Siunčiame atsakymus į tiekėjų klausimus vykdant pirkimą „(VPP-685) DUJŲ PERDAVIMO SISTEMOS OBJEKTŲ AVARINIO REMONTO (PAPRASTOJO ARBA KAPITALINIO (ATVEJ AIS, KAI NEREIKALINGAS STATYBĄ LEIDŽIANTIS DOKUMENTAS)) DARBAI“ pirkimo CVP IS Nr. 5753058 (toliau – Pirkimas) / We are sending answers to suppliers' questions regarding the procurement „(VPP-685) EMERGENCY REPAIR (ROUTINE OR MAJOR (IN CASES WHERE A BUILDING PERMIT IS NOT REQUIRED)) OF GAS TRANSMISSION SYSTEM FACILITIES“ procurement CVP IS No. 5753058:

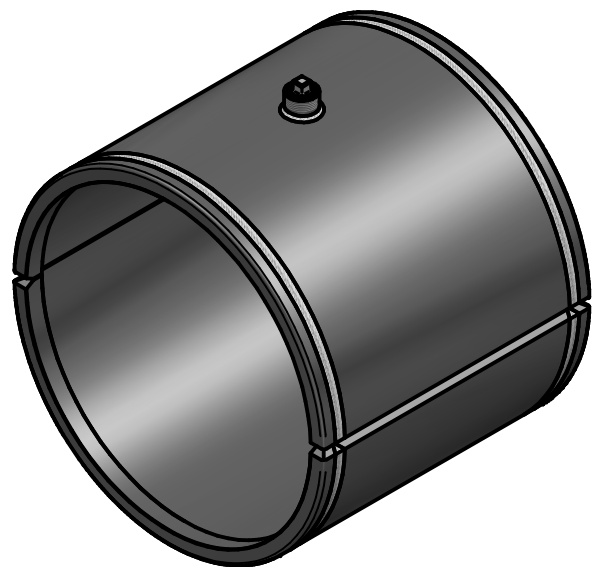
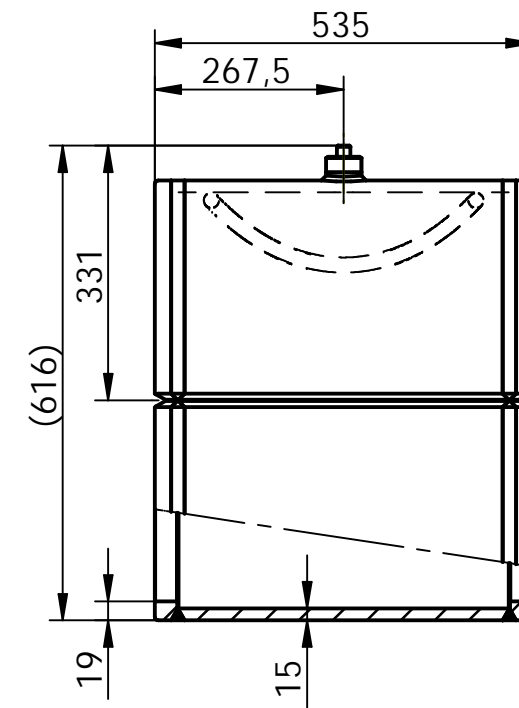
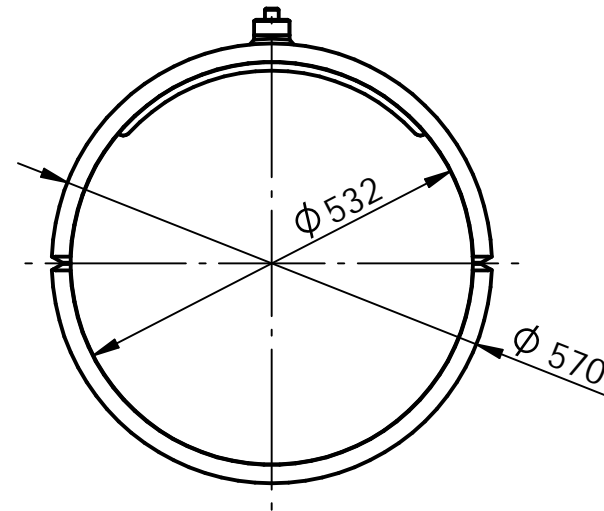
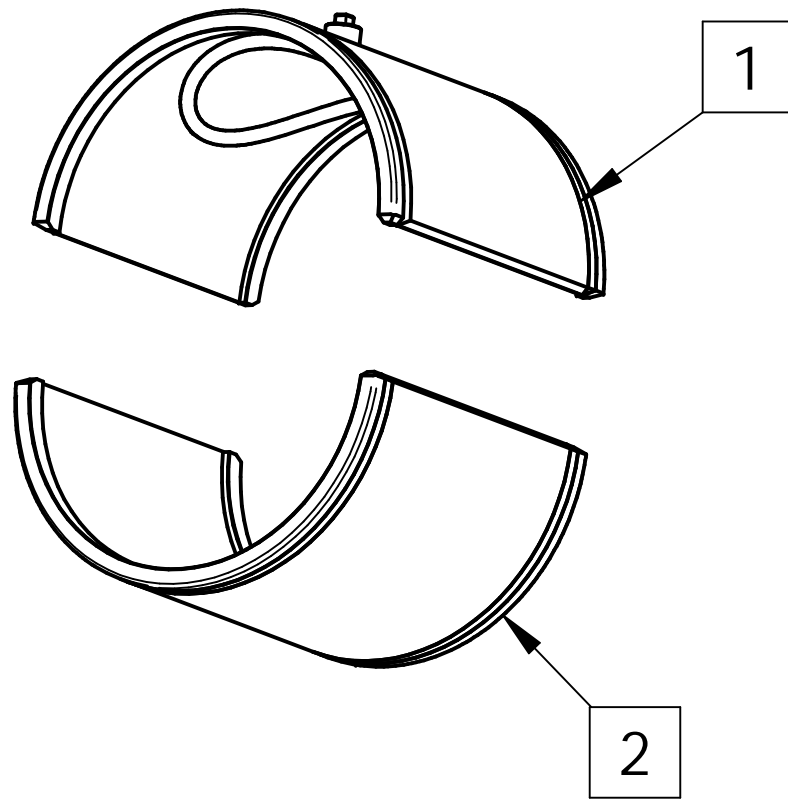
8.	<p>Prašome pateikti tipinius dujų nuotėkio šalinimo movos brėžinius.</p> <p>Vertimas / Translation</p> <p>Please provide typical drawings of gas leak repair couplings.</p>	<p>Priedamas brėžinys.</p> <p>Vertimas / Translation</p> <p>A drawing is attached.</p>

**Material:** Steel with simultaneous delivery of a certificate indicating the impact energy test with a minimum value of 27 J at -40°C.

**Note:** The top half of the repair fitting contains a rubber seal and a relief valve with NBR 70 O-rings.
